Elektrische installaties op laagspanning en op zeer lage spanning (Boek 1 - KB 8/09/2019) - Algemene Directie Energie

📍 Plaats van het onderzoek: Het Ven 30- 2240 Zandhoven België

📄 Aard onderzoek: Periodieke inspectie (Boek 1 6.5)

BESLUIT : NIET CONFORM

Bord 1

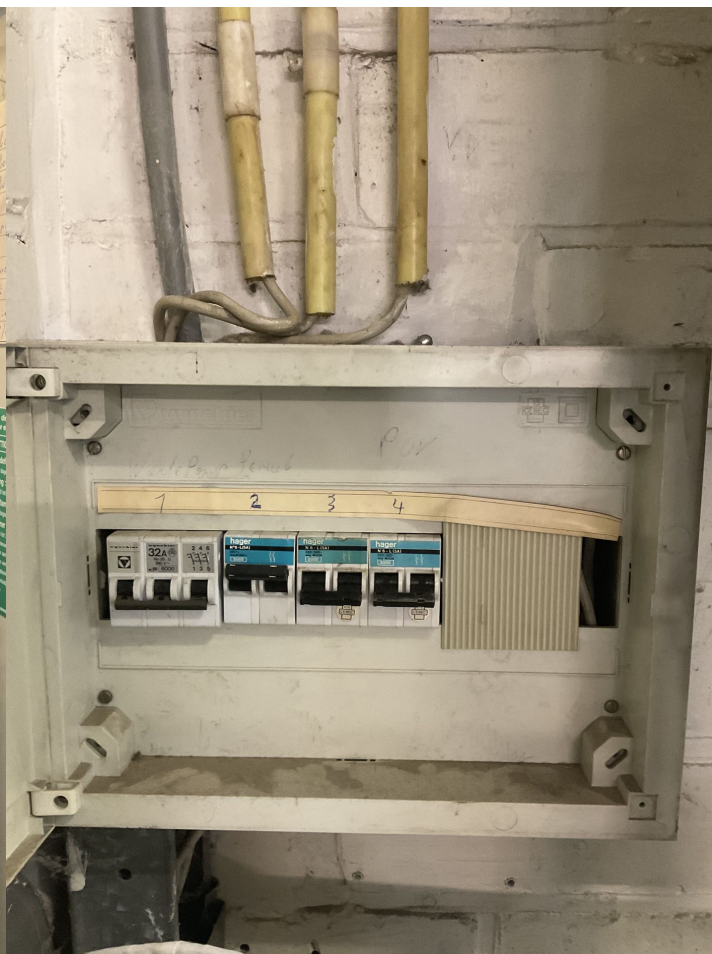
Categorie	Bewoordingen	Paragraaf
B. Aarding		
	Een demonteerbaar aansluitstuk (aardingsonderbreker) dient aangebracht te worden in de aardgeleider teneinde de meting van de verspreidingsweerstand mogelijk te maken.

D. Differentieel		
	Een afzonderlijke differentieelschakelaar met een gevoeligheid van 30 mA plaatsen voor de installaties van badkamer(s).	B1: 4.2.4.3.
	Een afzonderlijke differentieelschakelaar met een gevoeligheid van 30 mA voor wasmachine, vaatwasmachine en/of droogkast en gelijkaardige toestellen.	B1: 4.2.4.3.

F. Elektrische bord		
	De aanduiding van de stroomkringen en/of apparatuur, aansluitklemmen, enz. dient aangebracht of vervolledigd te worden. Aanduiden met letters niet met cijfers.	B1: 2.8.1.; 3.1.3.; 5.3.6.1.; 5.3.6.2.; B3: 2.8.1.2.; 3.1.3.; 5.3.6.1.
	De smeltveiligheidshouders of houders van automatische schakelaars dienen voorzien te worden van calibreerelementen.	B1: 5.3.5.5.; B3: 5.3.5.5.
	De overbrugde zekering(en) moet(en) vervangen worden.	B1: 9.5.; B3: 9.5.
	De overbrugde automa(a)t(en) moet(en) vervangen worden.	B1: 9.5.; B3: 9.5.
